### Les travaux réalisés à la place de Cojonnex respectent-ils le préavis 17-2023 ?

Lors de la séance du 30 mai 2023, nous avons voté le préavis No 17-2023 concernant les travaux d'aménagement de la place de Cojonnex et accès des bus scolaires, pour un montant de CHF 820'000.- TTC. L'objectif principal du projet était d'amener un maximum de sécurité aux enfants et se proposait, d'un point de vue paysager, de « reprendre et renforcer le caractère actuel de la place de Cojonnex avec son ambiance végétale dominante ».

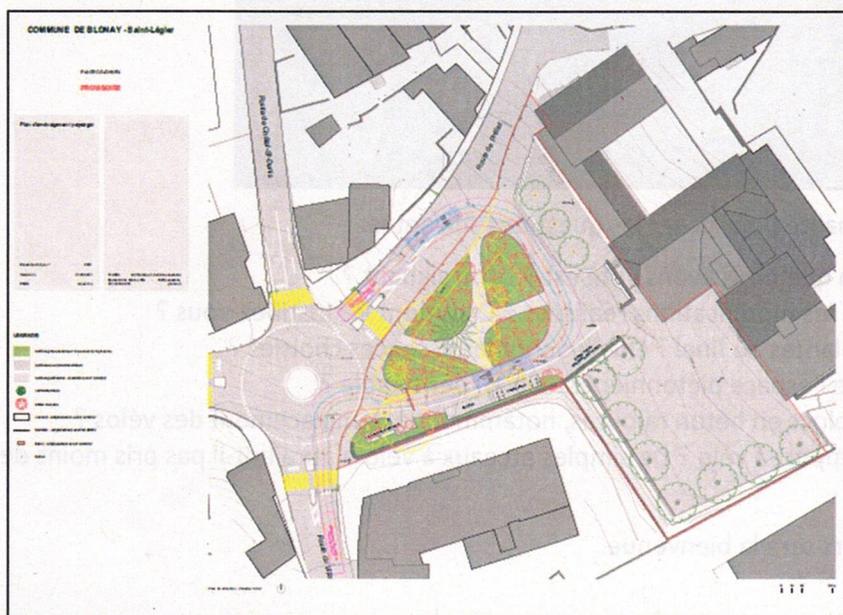
Le plan prévoit précisément 17 « nouveaux arbres » (dessinés en rouge).

Sur la partie droite de la place, en plus de la sous-station électrique, des conteneurs Villiger, de l'abri-bus et des places vélos, une bande de verdure, en vert sur le plan, ainsi que 3 « nouveaux arbres » supplémentaires (toujours en rouge) étaient prévus.

Sachant que la réalisation de ce projet est encore en cours et que des changements sont encore susceptibles d'intervenir, je constate néanmoins que la bande de verdure auparavant existante sur la droite de la place a été totalement supprimée. Il ne semble pas non plus y avoir l'entièreté de l'espace prévu pour la réalisation du plan de situation que nous avons voté, puisque le sol est en grande partie couvert de bitume et par des blocs en béton. La route dédiée au bus scolaire semble bien plus large que ce qui est prévu sur plan.

Aussi, je constate que la réalisation sur site du plan validé par le Conseil communal paraît difficile à mettre en œuvre, puisque l'espace qui reste non bituminé semble insuffisant pour la plantation de 17 + 3 = 20 nouveaux arbres.

- Dans quelle mesure le plan que nous avons voté est-il contraignant ?
- Quelles sont, précisément, les modifications réalisées ? Comment les justifiez-vous ?
- Combien d'arbres seront plantés au final ? Quelles sont les essences choisies ?
- Pouvez-vous confirmer que l'espace piétonnier est-il bien perméable ?
- Quelle est la fonction des blocs en béton rajoutés, notamment à l'emplacement des vélos ?
- Pourquoi avoir choisi ce support à vélo ? De simples arceaux à vélo n'auraient-ils pas pris moins de place ?
